V/Réf. : PU2019-245 (corr. : Mme S. Frère)
N/Réf. : AA/KD/SGL20432_658_Charleroi_216
Annexe : 1 dossier

Objet : SAINT-GILLES. Chaussée de Charleroi, 216 (arch. A. Van Roelen).
Demande de permis d'urbanisme portant sur le réaménagement partiel de l'immeuble.
Avis de la CRMS

Façades avant et arrière : états existant et projeté (illustrations extraites du dossier)

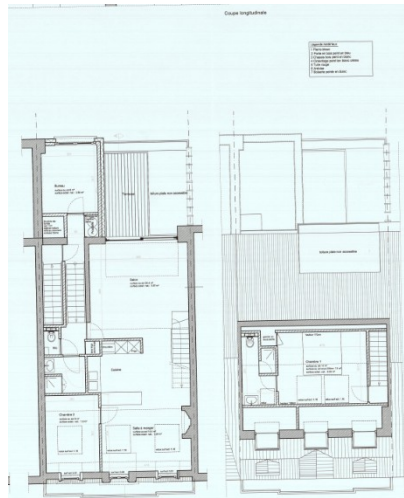
En ce qui concerne les fenêtres de toiture, le Règlement zoné de l'Hôtel communal de Saint-Gilles relève que l'immeuble fait partie d'un « *ensemble architectural* » et qu'il s'agit donc d'y préserver les exigences générales du règlement et, en particulier, les caractéristiques constitutives de l'ensemble. Si les fenêtres de toit proposées dans l'axe des lucarnes sont conformes et acceptables, celles prévues plus près du faîte demandent une dérogation. **La CRMS ne souscrit pas à cette demande car l'intervention ne contribuerait pas à la mise en valeur de l'immeuble et de l'ensemble architectural auquel il appartient. Elle demande de renoncer à la deuxième série de velux prévus dans le haut du versant avant de la toiture et de privilégier l'éclairage des pièces depuis le versant arrière, le cas échéant.**

A gauche : façade arrière, à droite : plan projeté du +3/combles
(illustrations extraites du dossier)

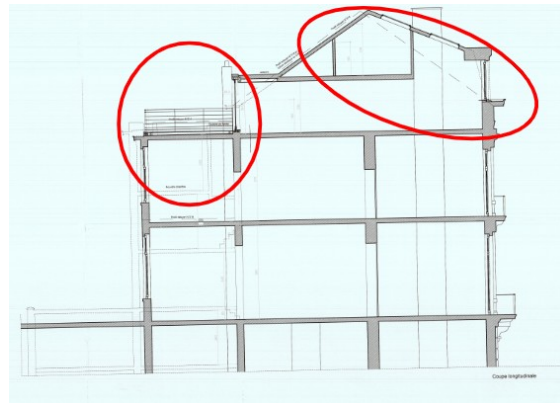
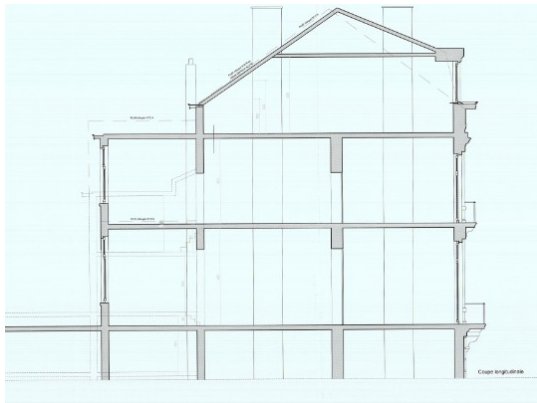
En ce qui concerne l'étage des combles en façade arrière, la situation existante apparaissant sur l'élévation (voir illustration précédente) ne correspond pas à la photo jointe au dossier (voir ci-dessous) qui présente un large chien-assis. Le projet prévoit la refonte complète de ce chien-assis et son adaptation en terrasse. Cependant, le détail n'est pas clair. En plan, on observe le respect du Code civil (retrait de 1,9 m pour éviter les vues directes) mais en élévation, le garde-corps serait prolongé jusqu'au mitoyen (et/ou en recul devant la partie fixe du châssis pour la toiture plate dite non accessible ?). **La CRMS ne s'oppose pas à l'aménagement de la terrasse arrière qui sera peu visible vers et depuis la maison Horta en raison de la masse végétale qui les sépare. Elle demande toutefois de vérifier le fonctionnement réel de la terrasse et d'ajuster le placement du garde-corps pour s'assurer du respect de la distance de 1,90m du mitoyen.**
